## Parco Eolico Piano delle Tavole

VARIANTE NON SOSTANZIALE

GE.PSG02.PDV.01 13/04/2015 1/01/2015 00 1 di 60

**Figura 1:** distanza dai centri urbani: in arancione il buffer dei 1000m dai centri urbani più vicini di Genzano di Lucania e Banzi

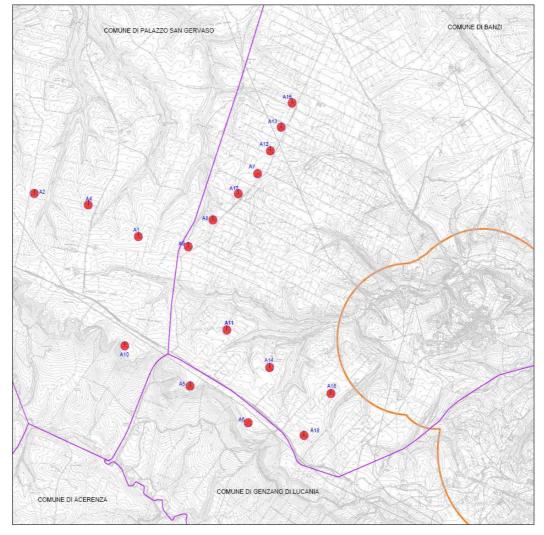
a) La distanza minima di ogni aerogeneratore, nella configurazione di variante, dal limite dell'ambito urbano previsto dai regolamenti urbanistici è superiore a 1000m e, come si dirà nel paragrafo sugli impatti, è garantita la compatibilità acustica e l'assenza di effetti di Shadow-Flickering.

Figura 2: rispetto distanze aerogeneratori da strutture

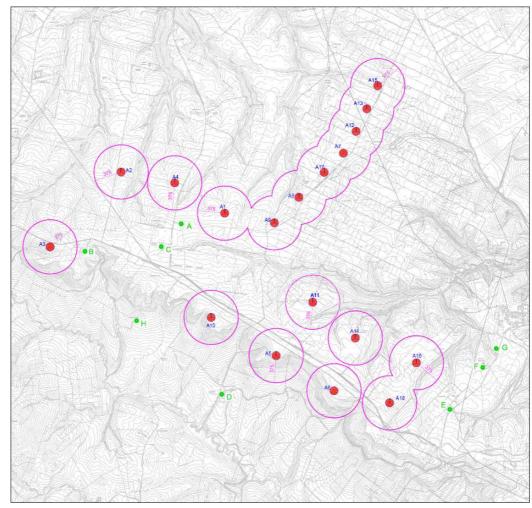
b) La proposta di variante rispetta la distanza minima di 300m dagli edifici (vedi figura 2). Inoltre, come si dirà nel paragrafo sugli impatti, è garantita la compatibilità acustica e l'assenza di effetti di Shadow-Flickering.

L'immagine riporta in verde tutte le strutture, ad eccezione dei ruderi e dei fabbricati in avanzato stato di degrado, presenti sulle aree prossime a quelle d'installazione degli aerogeneratori. I fabbricati sono prevalentemente adibiti a deposito di materiale ed attrezzi e/o ricovero di macchine agricole. Fanno eccezione i fabbricati E e G che rappresentano abitazioni civili, con annessa attività commerciale, e il fabbricato B classificato come civile abitazione, ma in palese stato di degrado e abbandono.

Tutti gli aerogeneratori si collocano ad una distanza superiore a 2,5H (375m) da tali strutture e quindi sono rispettate le distanze minime da abitazioni e fabbricati imposte dal PIEAR. Inoltre come si dirà nei punti a seguire sono rispettai anche gli impatti rispetto a tali strutture.

Figura 4: Schema topologico con indicazione punti di simulazione

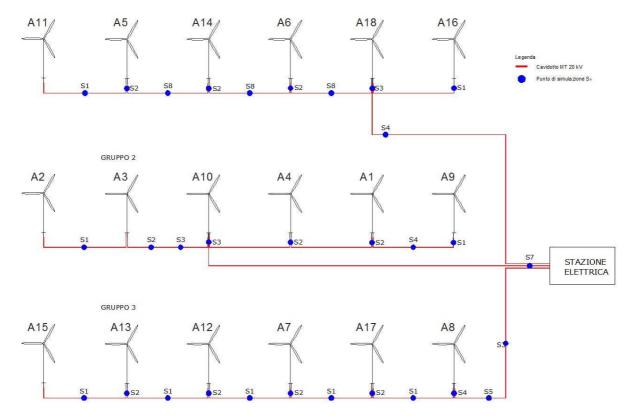
In dettaglio saranno simulati i seguenti tratti di cavidotto alla tensione nominale di 20 kV individuati nella figura a seguire:

- **S1**: una terna di conduttori disposti a trifoglio di sezione 240 mm² ognuna percorsa da corrente massima pari a 423 A ed interrate ad una profondità di 1,05 m;

- **S2**: due terne di conduttori disposti a trifoglio di sezione 240 mm² ognuna percorsa da corrente massima pari a 423 A ed interrate ad una profondità di 1,05 m;

- **S3:** due terne di conduttori di sezione 240 mm² e una terna di sezione 300 mm², disposti a trifoglio, percorse rispettivamente da corrente massima pari a 423 A e 478 A ed interrate ad una profondità di 1,05 m;

- **S4:** una terna di conduttori di sezione 240 mm² e una terna di sezione 300 mm², disposti a trifoglio, percorse rispettivamente da corrente massima pari a 423 A e 478 A ed interrate ad una profondità di 1,05 m;

- **\$5**: una terna di conduttori disposti a trifoglio di sezione 300 mm² ognuna percorsa da corrente massima pari a 478 A ed interrate ad una profondità di 1,05 m;

- **S6:** due terne di conduttori di sezione 300 mm², disposti a trifoglio, percorse rispettivamente da corrente massima pari a 478 A ed interrate ad una profondità di 1,05 m;

- S7: tre terne di conduttori di sezione 300 mm², disposti a trifoglio, percorse rispettivamente da corrente massima pari a 478 A ed interrate ad una profondità di 1,05 m;

- **S8:** una terna di conduttori di sezione 240 mm² e due terne di sezione 300 mm², disposti a trifoglio, percorse rispettivamente da corrente massima pari a 423 A e 478 A ed interrate ad una profondità di 1,05 m.

#### ALLEGATO 1: STRALCI CATASTALI DI CONFRONTO

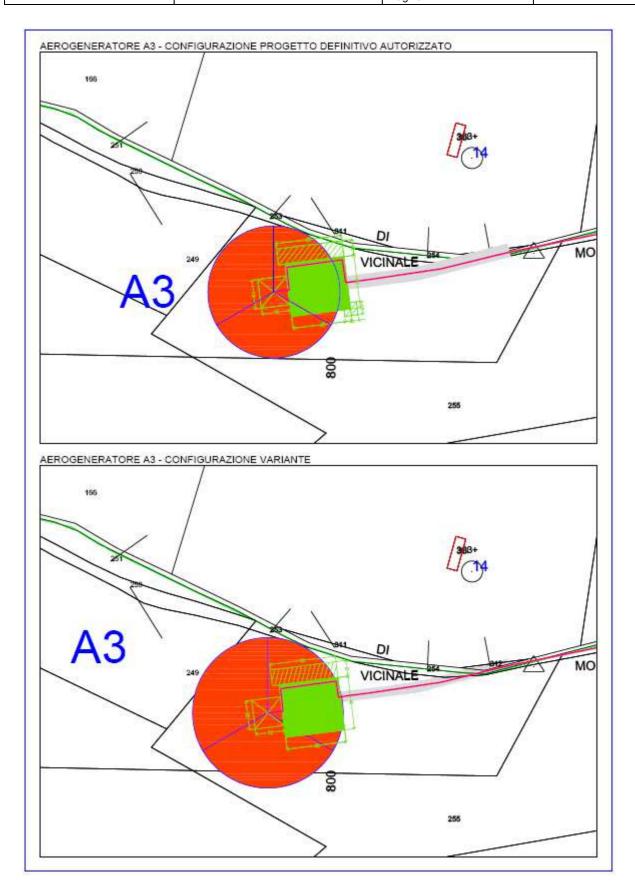
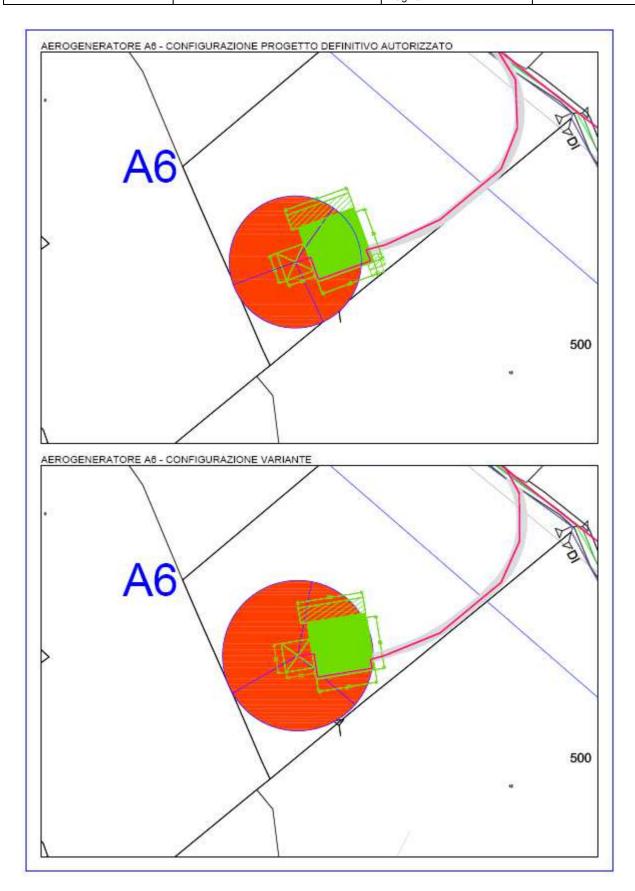
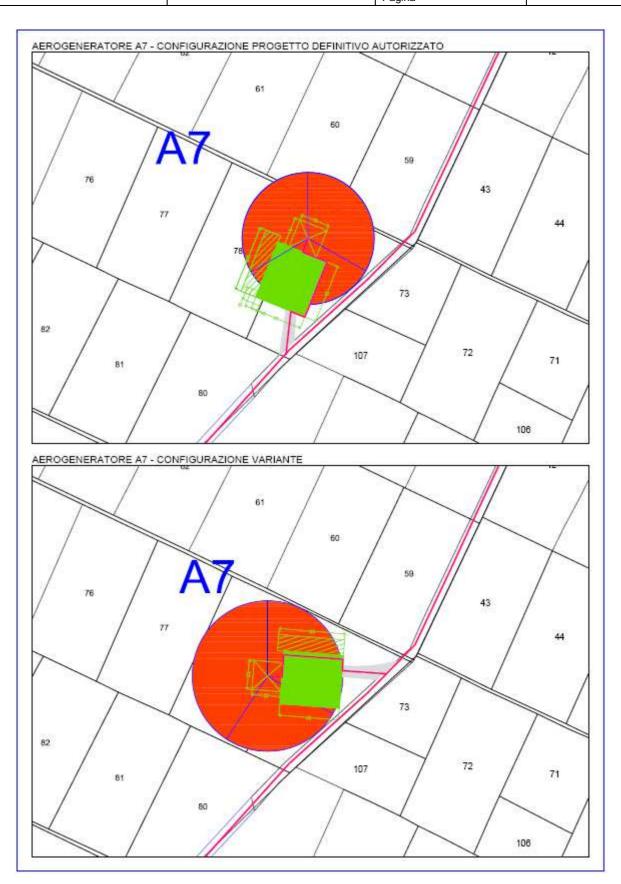
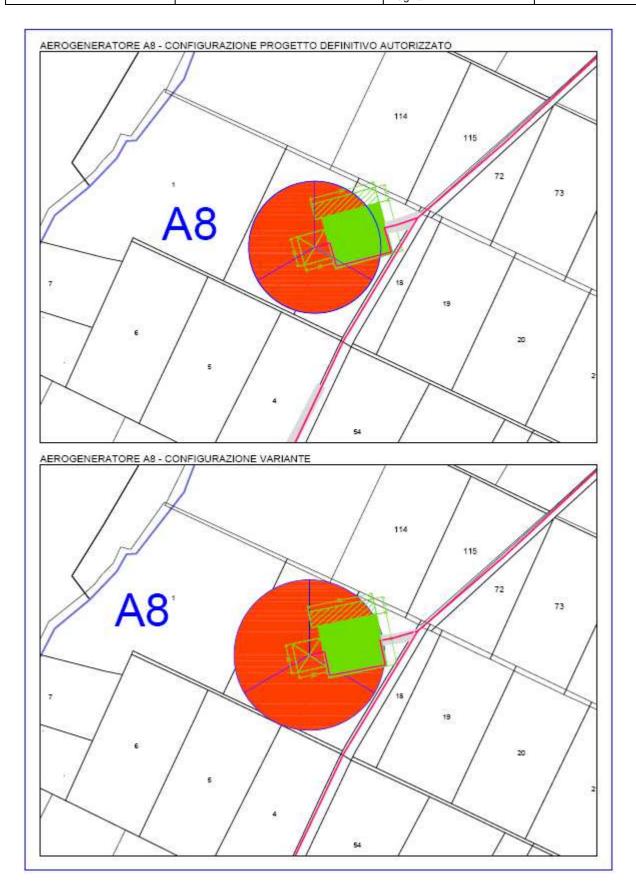
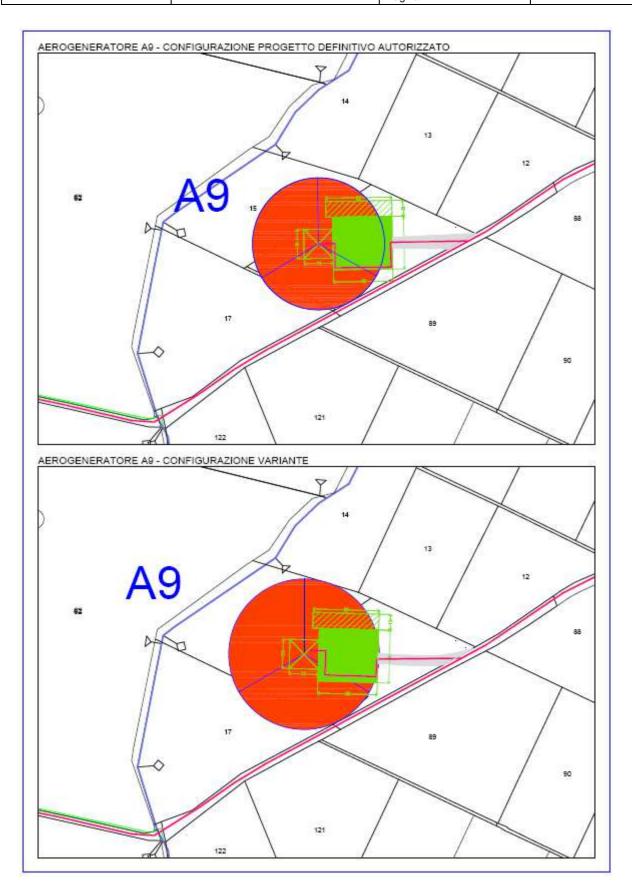
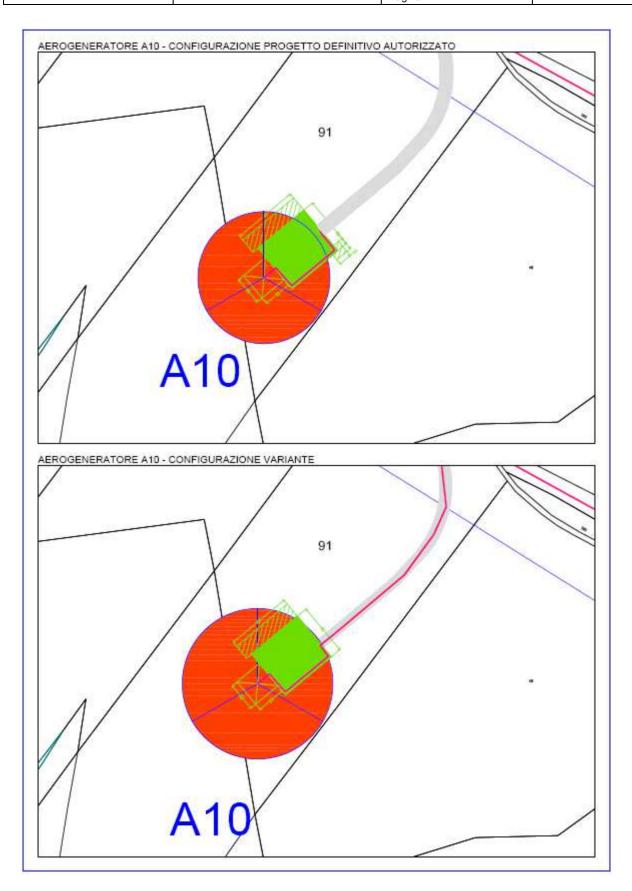
Come risulta dalla tabella 2, l'entità delle variazioni rientra nell'ordine di massimo 15m ad eccezione della turbina A7 che subisce uno spostamento di 35.8m. Come si evidenzia dagli stralci catastali riportati nell'allegato 1 in calce alla presente, tutti gli spostamenti degli aerogeneratori sono previsti all'intero delle stesse particelle catastali interessate dal progetto definitivo autorizzato e anche le opere a terra non interessano nuove particelle.

Si fa presente che, al fine di evitare l'interessamento di nuove particelle, nel caso delle torri A7 e A11 è stata ribaltata la pozione della piazzola di stoccaggio, nel caso della torre A13 è stata adeguata la dimensione della piazzola di stoccaggio a quella da specifica (da 38mx12m a 50mx12m) compensando tale variazione con l'eliminazione della piazzola ausiliare 10mx10m. In tutti gli altri casi è stata eliminata la piazzola ausiliare 10mx10m, riducendo l'occupazione in fase di cantiere. Tali modifiche riguardano opere temporanee e quindi non determineranno una variante alla configurazione di regime del progetto di variante rispetto a quello autorizzato.

ALLEGATO 2: INQUADRAMENTO	RISPETTO ALL A	CARTA FORESTALE
ALLIGARDZ. INGUADRAMI NIC	'NIOFI I IV AII A	CANIA FUNI SIAII

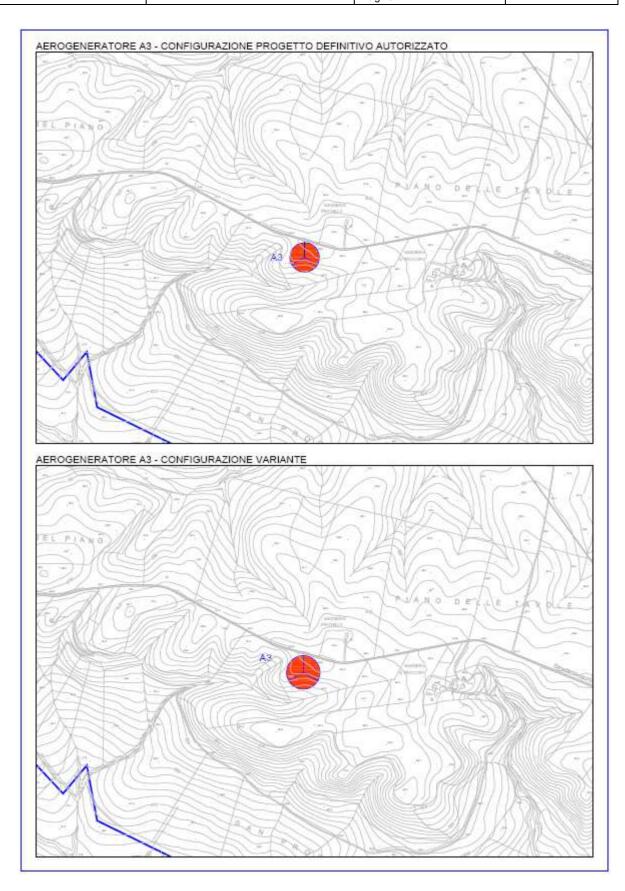
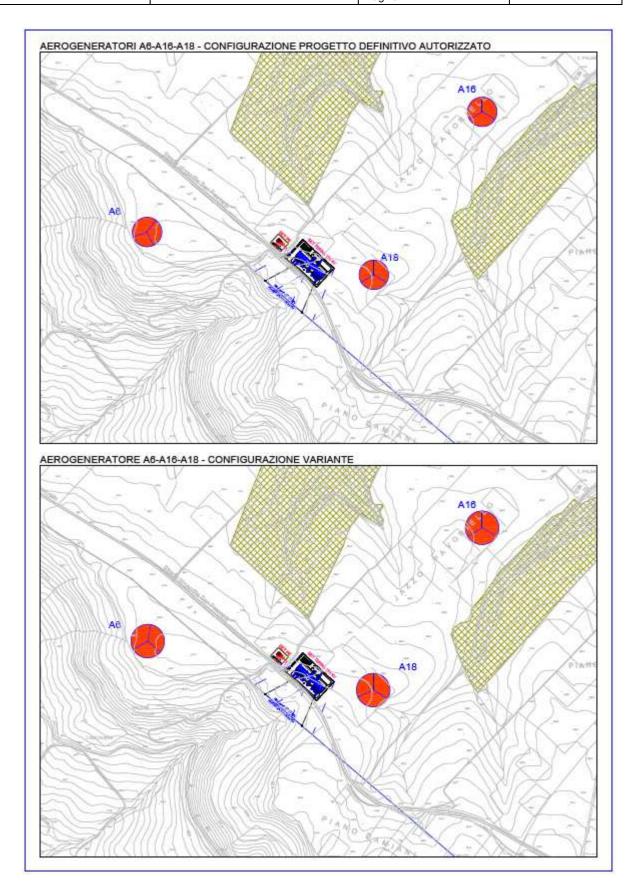
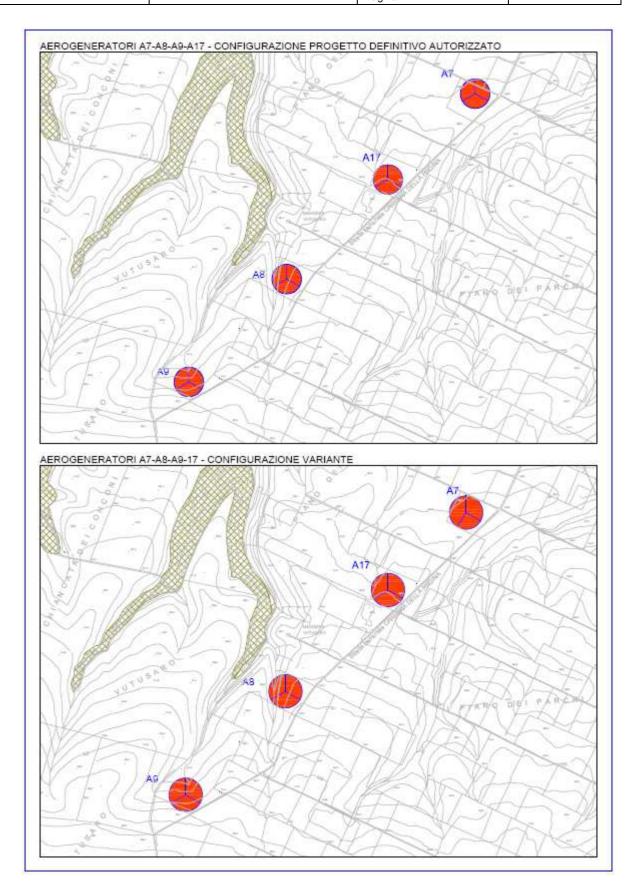
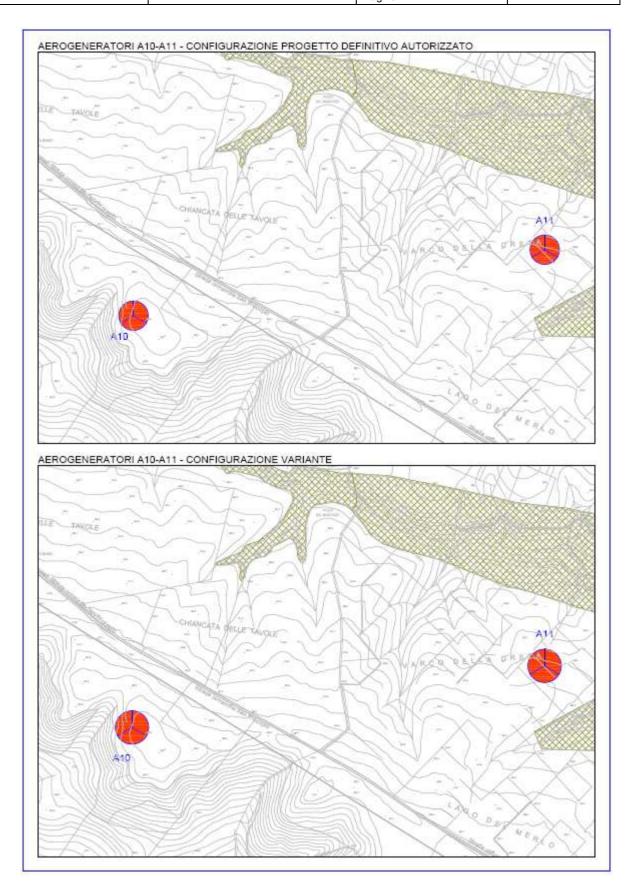
Come si rileva dagli stralci cartografici riportati negli allegati 2-3-4-5 in calce alla presente, la configurazione di variante non determina l'interessamento di vincoli ambientali e paesaggistici. Pertanto il quadro di riferimento programmatico resta invariato rispetto al progetto definitivo autorizzato e non risulta necessario l'ottenimento di nuovi pareri da parte degli enti preposti.

Gli stralci cartografici riportati negli allegati 2-3-4-5 mettono a confronto la posizione degli aerogeneratori A3, A6, A7, A8, A9, A10, A11, A12, A13, A15, A 16, A17, A18 nella configurazione del progetto definitivo autorizzato con quella prevista nel progetto di variante. Gli aerogeneratori sono inquadrati rispetto ai vincoli presenti sulle aree prossime a quelle d'installazione. Si fa presente che i vincoli ambientali (SIC, ZPS, Oasi, Parchi), le aree percorse da fuoco e i vincoli del PAI ricadono all'esterno degli inquadramenti riportati e quindi non sono interessati dalle opere di progetto.
